環境技術研究所ニュース：

環境技術研究所研究員が四日市メガソーラー(桜)の稼働状況を調査

図 2.3-2 事業実施区域と航空写真の重ね合わせ図

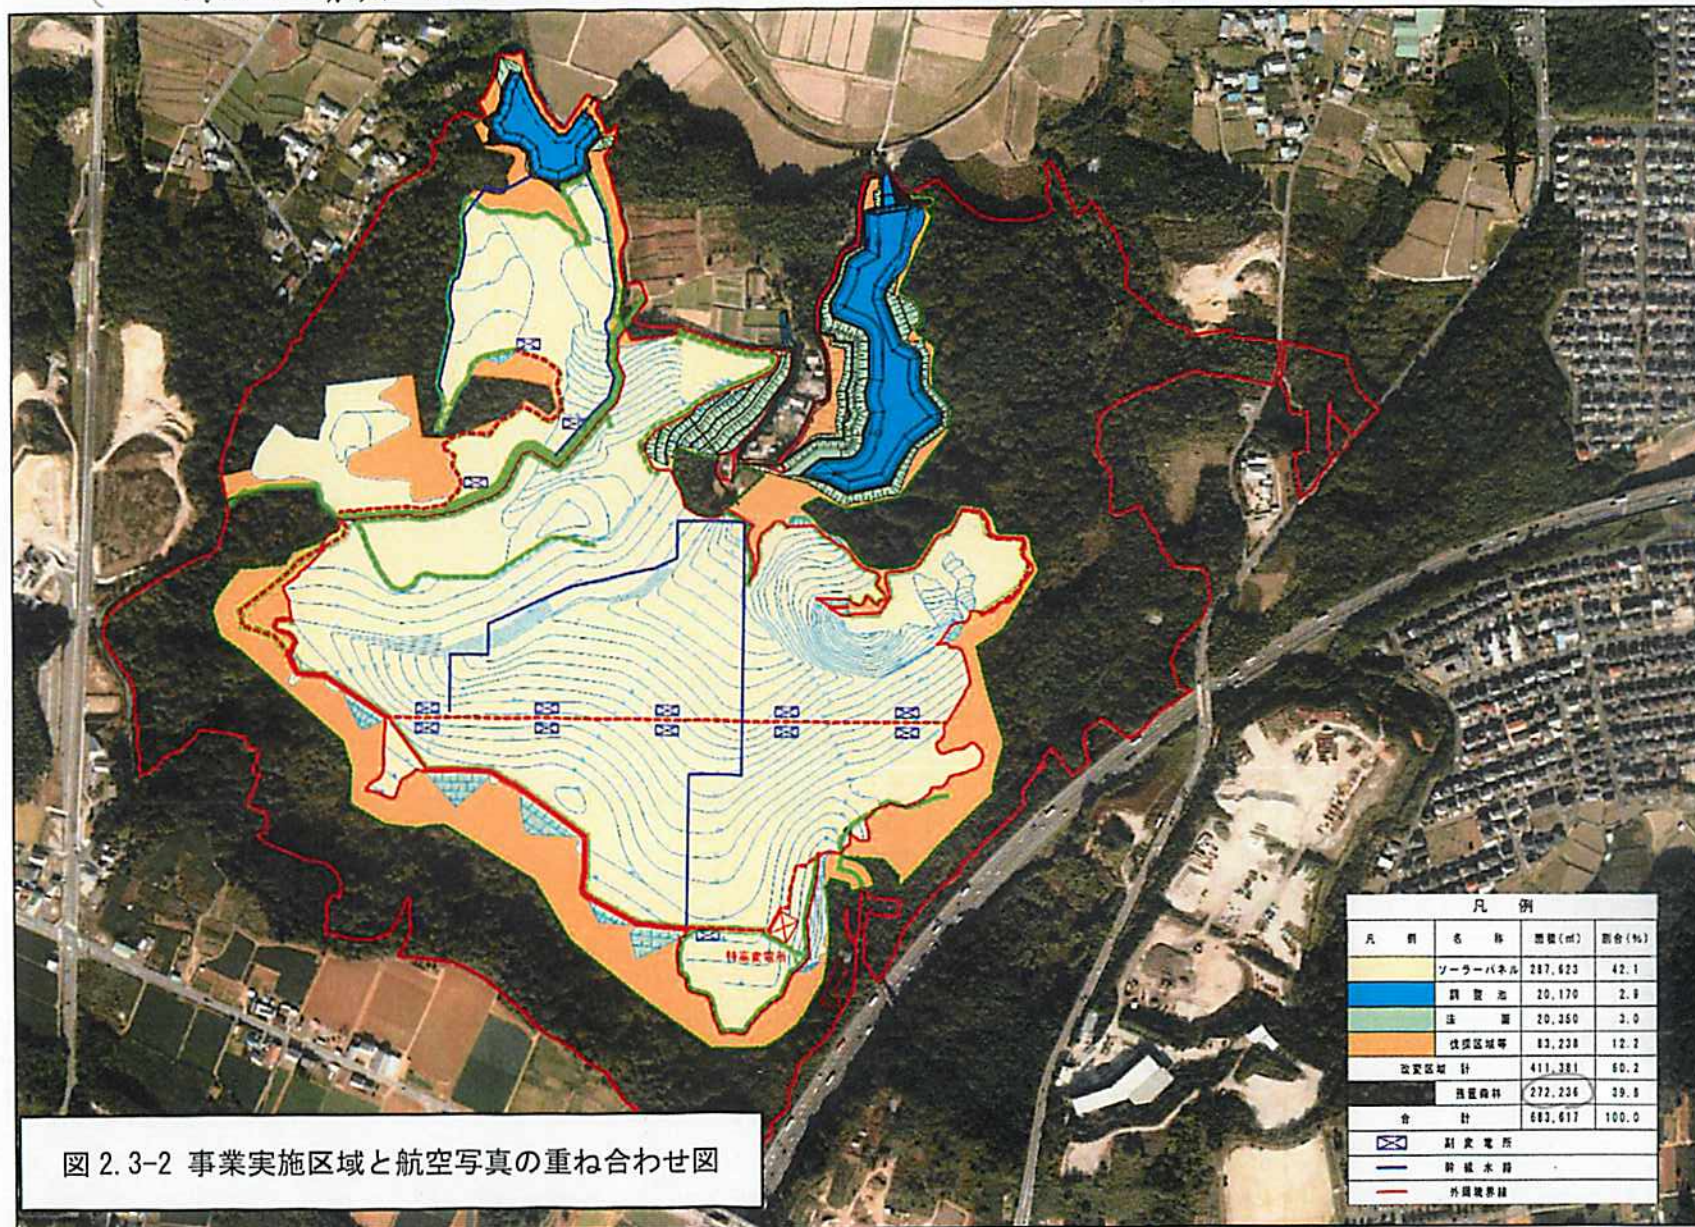
1) 四日市市の作成による環境計画によると、平成7年から平成22年まででは、市の森林面積は19%も減少している。今回のこの大規模ソーラー設置によるとさらに1%分が失われる。

よって、なるべく市の貴重な森林資源を失わず、生態系を保持するために、計画地を全面的に田畑のように開墾するのではなく、中心部を通るような東西南北に走る残置森林の帯を残して、生物の往来が可能のようにすべきである。経済効率は若干落ちるであろうが、できれば今後のこのような大規模ソーラー施設の環境保持への模範となるような工事としていただきたい。

2) パネル下の地面は砂利ではなく、自然のままの草地にするとのことで、大規模な芝面の野球場が斜面に10面ぐらいできそうな状態が想定される。土中に深く根を張る広葉樹の森林の雨水保水力は2日間ぐらいあるが、山地の裸地・草地ではわずか数時間である。であるから、計画地全面を開墾してパネルを敷き詰めるのではなく、緑のダムとして広葉樹の林の帯を斜面のところどころに残せないか？

3) 台風の通過に伴う大雨の場合、この斜面に降った雨は大部分は表層水として、流れ落ちる。調整池は3カ所設置されるようであるが、能力等で最近の大雨への対応を県当局と十分協議の上なされたい。なお、造成工事中の仮設の沈砂池の整備についても容量を十分にとってもらいたい。下流の矢合川の護岸が破壊される大雨が最近しばしば見られるので。

4) (植物大家の桐生先生の言われるように、) 放置竹林の問題は、日本全国で大問題になっている。そこで、地形の開墾工事の際に、周囲の竹林も多少地形的に凹凸になるかもしれないが、除去しておくといいのでは。パネルのそばに竹林があると、当然の如くパネル設置部分に侵入してくる。コナラ群落等の広葉樹は残してほしいが。

5) 市の指定天然記念物のシデコブシ小規模群落がミルクロード沿いに自生していて貴重なものである。この南方上流部にあるミルクロードからの取り付け道路部分として土地所有者が確保した東方への出っ張り部分については、改変しないとのことであり、直接影響はないと思われる。しかし、この群落は上流南方や西方部からの浸出水による湿地があるので保持されている。この水が枯れてしまう事態とならないように、できれば地下水の流動予測が可能か？また、中央の小集落の南側にシデコブシが数本確認されたとのこと。これらについては残地森林内に移植を。

306号
 評価書の東側の残置森林を残す改訂へ
 二がビホー

残置森林の増加
